**Provinciale Commissie voor Ruimtelijke Ordening
Procoro
Gebundelde adviezen 2023**

Datum 18 april 2023
Kenmerk Procoro-2023-03-27
Contactpersoon Luc Wellens | T 03 240 66 00
luc.wellens@provincieantwerpen.be
Onderwerp Procoro 27/03/2023: Advies n.a.v. openbaar onderzoek over PRUP
Groengebied Terhagen Boom

Op 27 oktober 2022 keurde de provincieraad de voorlopige vaststelling van het ontwerp provinciaal ruimtelijk uitvoeringsplan (PRUP) Groengebied Terhagen - Boom goed. Overeenkomstig de bepalingen van de Vlaamse Codex Ruimtelijke Ordening (VCRO) werd door de provincie Antwerpen een openbaar onderzoek georganiseerd gedurende zestig dagen. Dit openbaar onderzoek liep van 21 november 2022 tot en met 19 januari 2023.

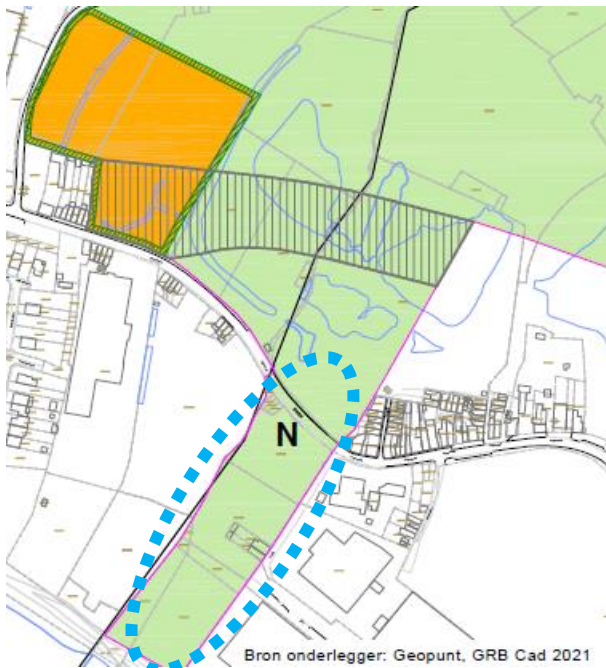
Dit betreft echter een zone uit het gewestplan die werd behouden. Op p. 49 van de Toelichtingsnota is aangegeven :

Er wordt voorgesteld om de reservatiestrook uit het gewestplan niet op te heffen volgens artikel 7.4.5. van VCRO. "De voorschriften van de ruimtelijke uitvoeringsplannen vervangen, voor het grondgebied waarop ze betrekking hebben, de voorschriften van de plannen van aanleg, tenzij het ruimtelijk uitvoeringsplan het uitdrukkelijk anders bepaalt." De reservatiestrook wordt in het grafisch plan overgenomen. In de voorschriften van het PRUP worden ook de huidige gewestplanvoorschriften opgenomen zonder bijkomende bepalingen.

Bovendien blijkt uit het advies van de gemeenteraad van Boom d.d. 19.01.2023, uitgebracht in het kader van dit PRUP, dat gevraagd wordt om "mogelijk conflicten met de reservatiestrook en de eventuele aanleg van de wegenis te vermijden."

Afbeelding 6-1. Contour gemeente Rumst (aangeduid in rood) in vergelijking met plancontour (gevuld paars).

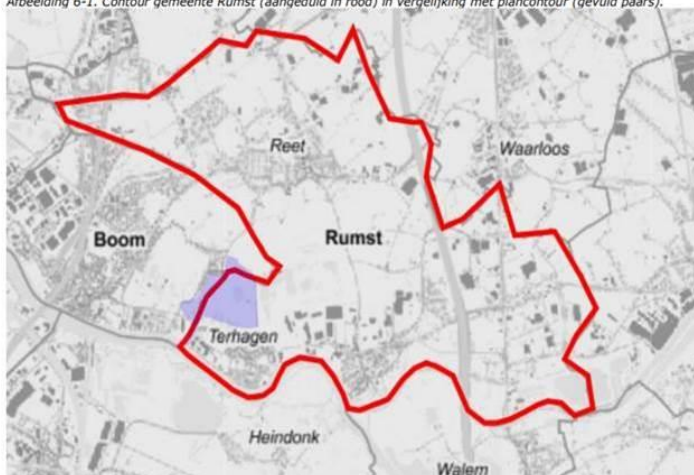
De omvang van het gebied is gering binnen het provinciale grondgebied. Het plangebied is gelegen op de grens van 2 gemeentes. De oppervlakte die het inneemt wordt vergeleken per gemeente, voor de beide gemeentes samen en t.o.v. de totale oppervlakte van de provincie Antwerpen (in Tabel 6-1, Afbeelding 6-1 en Afbeelding 6-2).

Zoals de Raad van State in herinnering heeft gebracht in het arrest-De Liedekerke, nr. 251.938 van 26 oktober 2021, dient de voorwaarde dat het plan het gebruik bepaalt van een 'klein gebied' begrepen te worden als een zuiver kwantitatief criterium, namelijk de oppervlakte van het gebied waarop het bedoelde plan betrekking heeft – ongeacht de milieueffecten – in vergelijking met het grondgebied van de lokale bestuursinstantie.

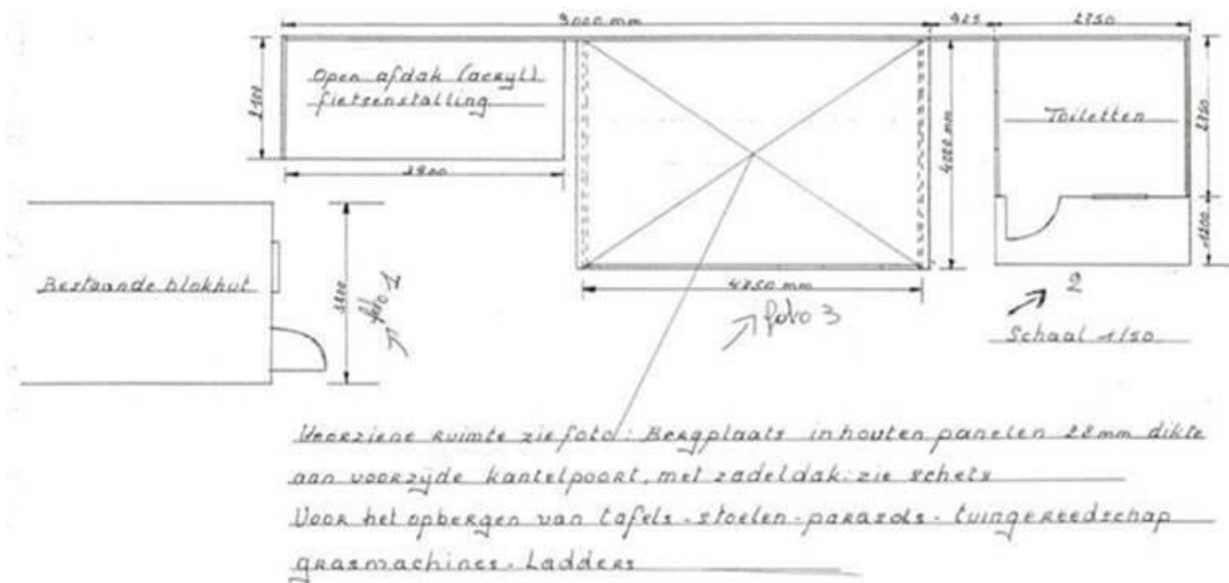
Op 25.10.1999 werd door het college van burgemeester en schepenen een vergunning verleend, maar deze is **onwettig en werd niet conform uitgevoerd**.

De gemeente bezorgde een plan dat door de aanvrager werd ingediend (met daarop een houten bergruimte met afmetingen 4,75 m x 4 m, een overdekte fietsenstalling, toiletten en een "bestaande" blokkut) maar op dit plan staat geen handtekening, noch een datumstempel van het bevoegde schepencollege.

Bij nieuwe navraag naar de door het college ondertekende en afgestempelde plannen, werd bevestigd dat enkel een "omschrijving" werd ondertekend en afgestempeld conform de vergunning d.d. 25.10.1999, en dit betrof een houten bergruimte met afmetingen 4,75 m x 4 m. Dat is dan ook de enige constructie die als vergund beschouwd kan worden :

Afbeelding 6-15. Zone waar de terreininventarisatie van mei 2021 plaatsvond. De zwarte pijl duidt het pad aan

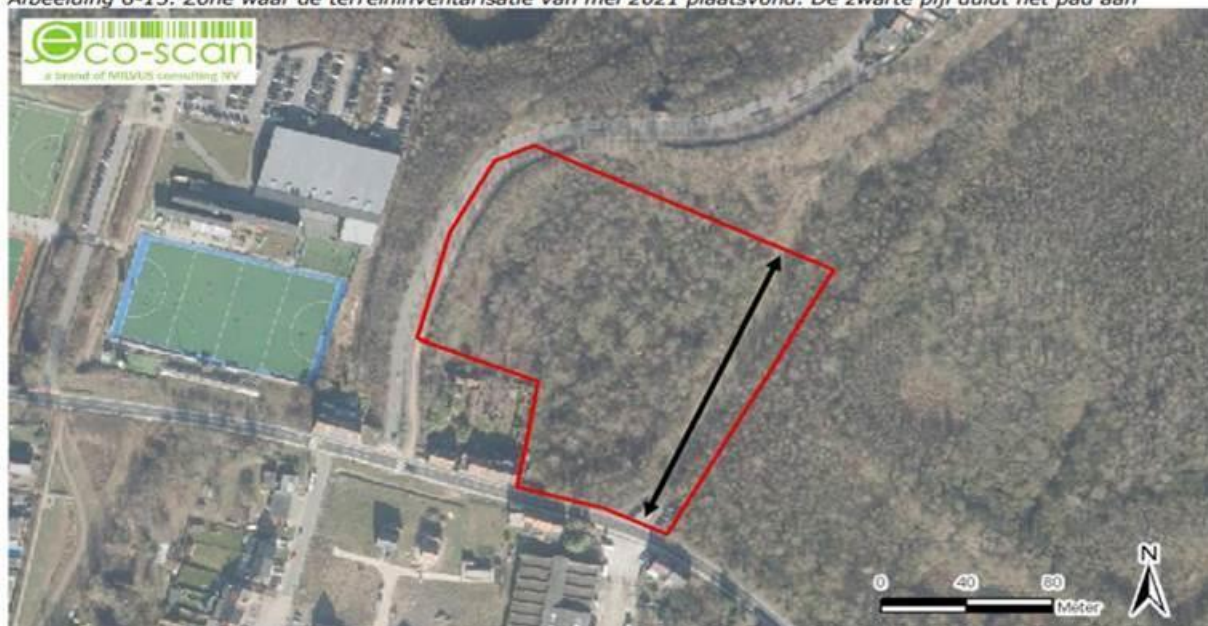
Een bezwaarindiener verwijst naar de vaststelling op de Biologisch Waarderingskaart. De zone voor lokale recreatie wordt op de Biologische Waarderingskaart (INBO) beschreven als 'zone met zeer waardevolle natuur'.

In het onderzoek naar biodiversiteit, punt 6.4.3 van de Toelichtingsnota van het PRUP, wordt echter wel degelijk onderzocht wat de invloed is van de omvorming naar zone voor lokale recreatie rekening houdend met/verwijzend naar de vermelding in de Biologische waarderingskaart (p. 78). Deze kaart werd aangevuld met een terreinonderzoek dat in 2021 plaatsvond en dat eveneens de zone voor lokale recreatie omvatte (zie Toelichtingsnota p.79).

De bezwaarindiener stelt dan ook ten onrechte dat er geen onderzoek zou gebeurd zijn. In de Toelichtingsnota wordt gesteld:
